REPÚBLICA DE CHILE
COMISIÓN DE EVALUACIÓN
Región del Libertador General Bernardo O Higgins

Califica Ambientalmente el proyecto “Nueva Línea 2x220 kV Candelaria - Nueva Tuniche y SE Nueva Tuniche 220 kV”

Resolución Exenta N° 20220600150

03 de Marzo de 2022

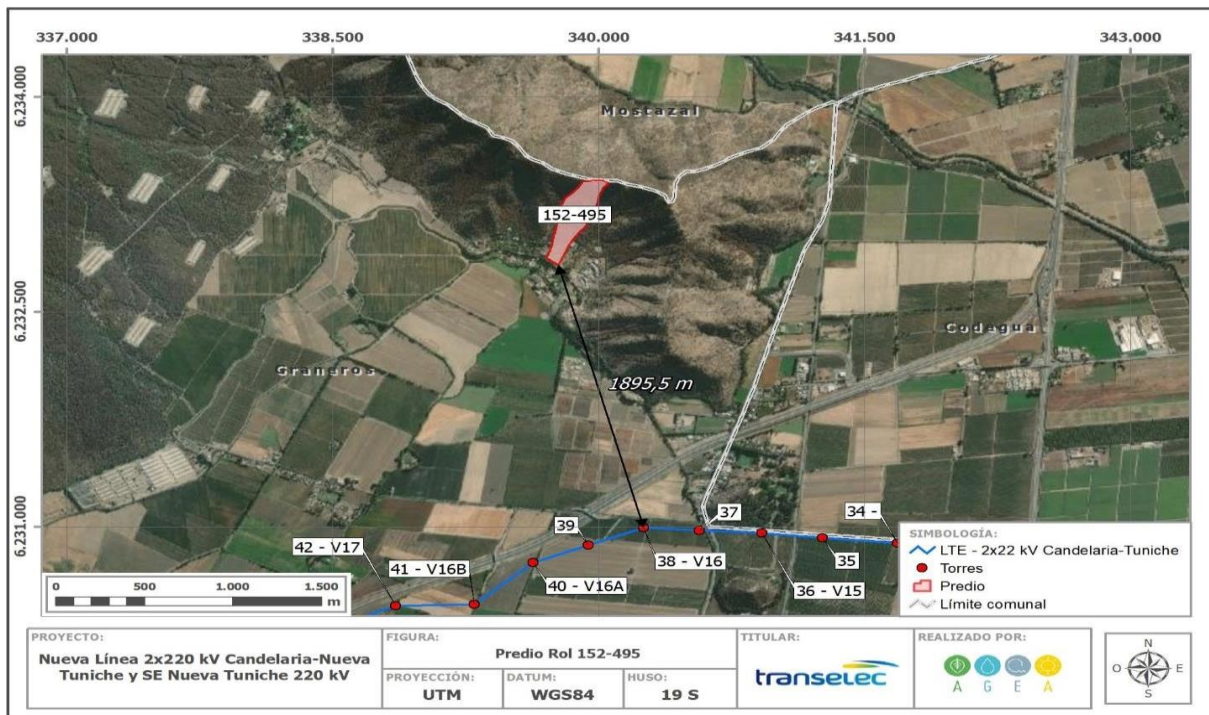
1. Favor aclarar si la parcela rol 152-495 del sector Los Romero comuna de Graneros, se encuentra bajo el trazado de las líneas de alta tensión o si dentro de ésta, se emplazara alguna torre.

Evaluación técnica de la observación:

Figura 7: Ubicación de las líneas de transmisión existentes cercanos a la zona de mayor riqueza de especies de flora y fauna

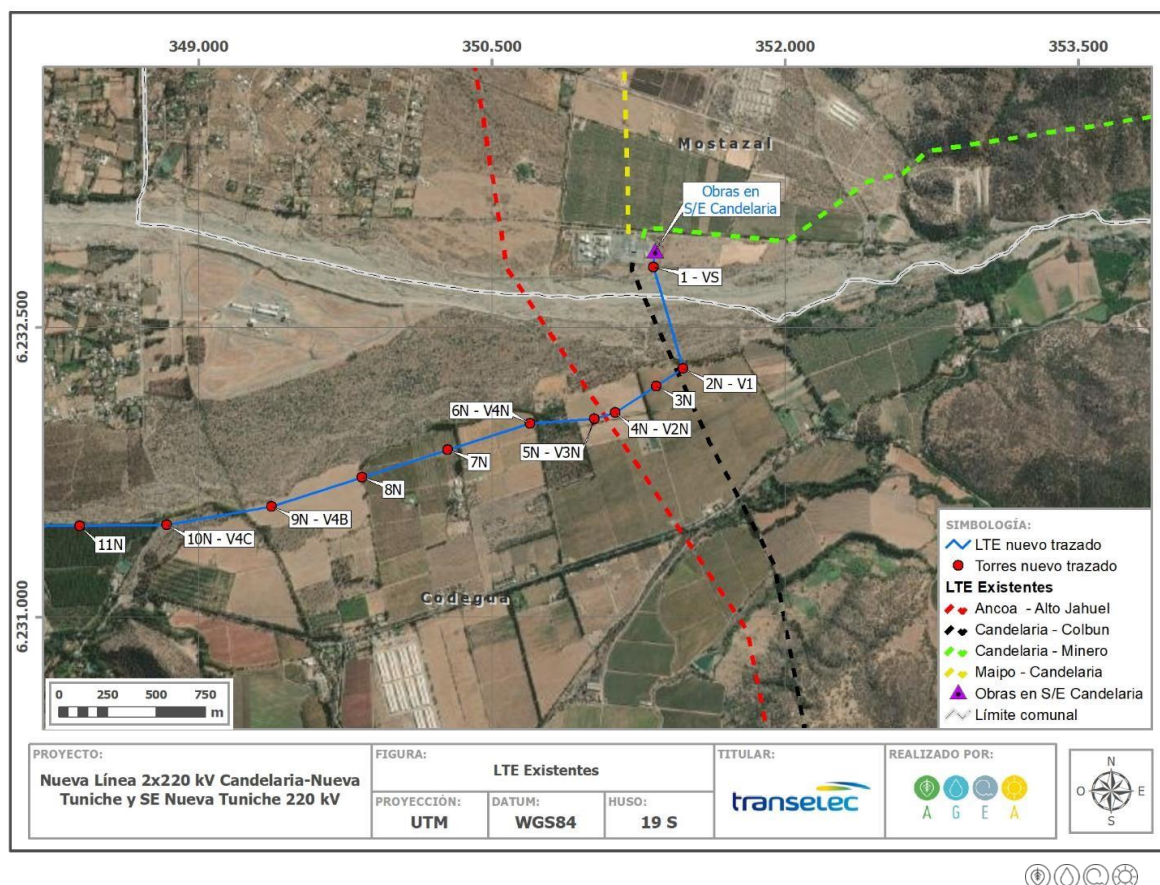
Por otro lado, es importante destacar que en la zona donde se registró mayor riqueza de especies de flora y fauna actualmente existen líneas de transmisión que se encuentran en operación y que coexisten con extensos cultivos, según se expone en la siguiente figura:

En este contexto, se puede indicar que la construcción y operación del proyecto no generará efectos adversos significativos sobre la fauna silvestre.

Figura 10: Mapa de propagación sonora según NPSeq en [dB(A)]. Receptores humanos - Fases de construcción y cierre.

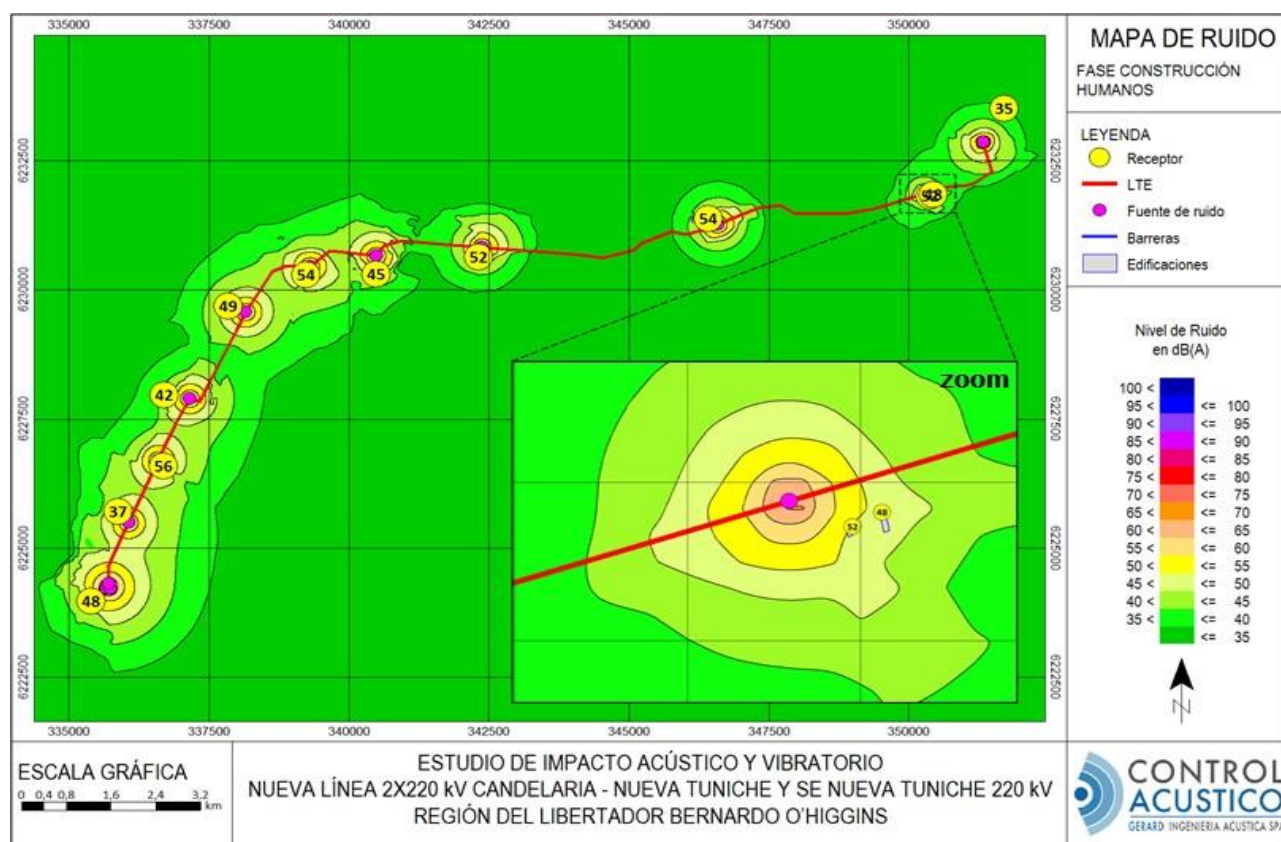
A modo de ejemplo, a continuación, se presenta el nivel de inmisión acústica estimado para las fases de construcción y cierre en cada punto de evaluación. Los valores se presentan en formato de tabla y mapas de propagación sonora, cuya altura de coloración está referida a 1.5 [m] del suelo.

Figura 14: Área de inundación para un periodo de retorno de 200 años en relación con el proyecto (parte 2)

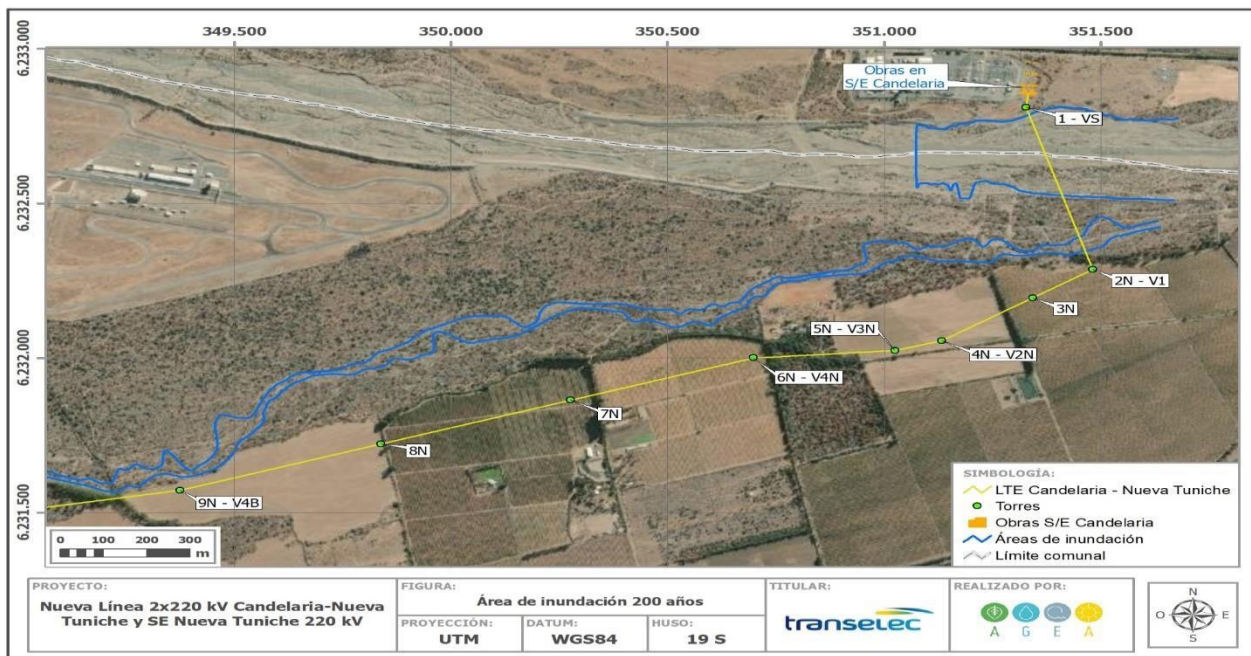
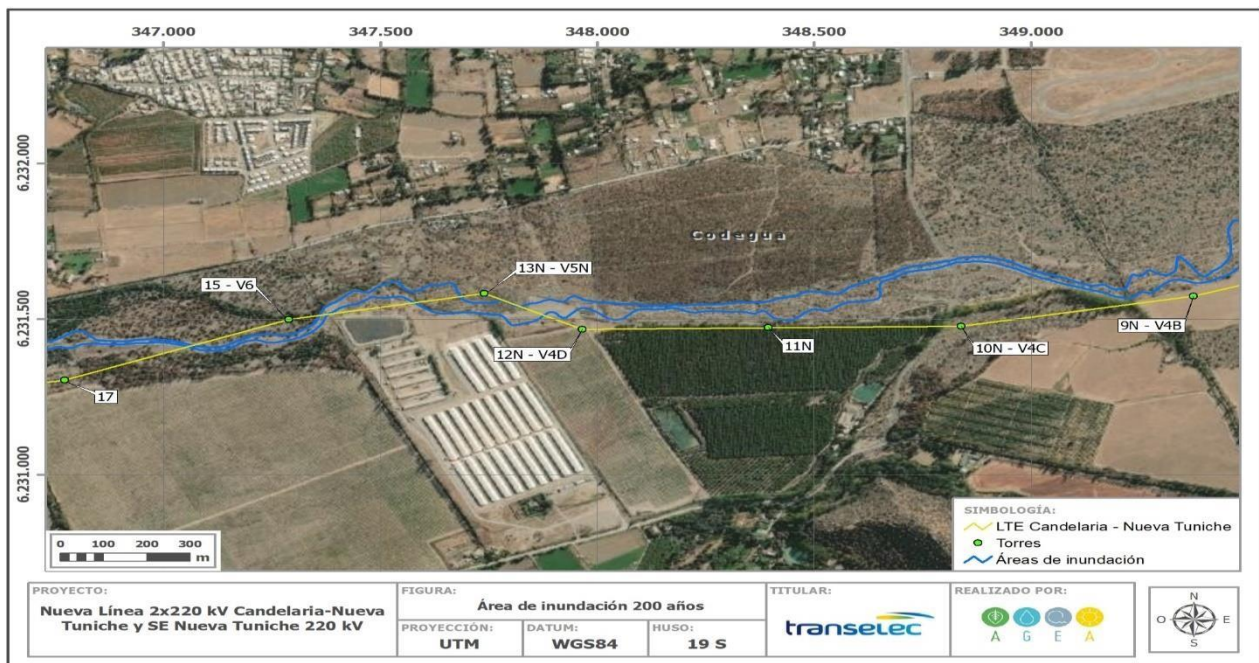
Con respecto a lo solicitado de evaluar el trazado en la vialidad existente como es el caso de Callejón Los Silva u otro sector urbano, con la finalidad de mejorar la calidad de los caminos, mediante paisajismo y espacios públicos de bajo de las torres, se aclara que uno de los criterios de diseño del proyecto adoptado por el Titular consiste en localizar el trazado en sectores alejados de zonas pobladas y de instalaciones habitables existentes, considerando la distancia de la franja de seguridad (20 metros por lado del eje de la línea), con la finalidad de que no existan riesgos para la seguridad de las personas y de la infraestructura eléctrica propiamente tal. Por esta razón, no resulta viable acoger lo solicitado.
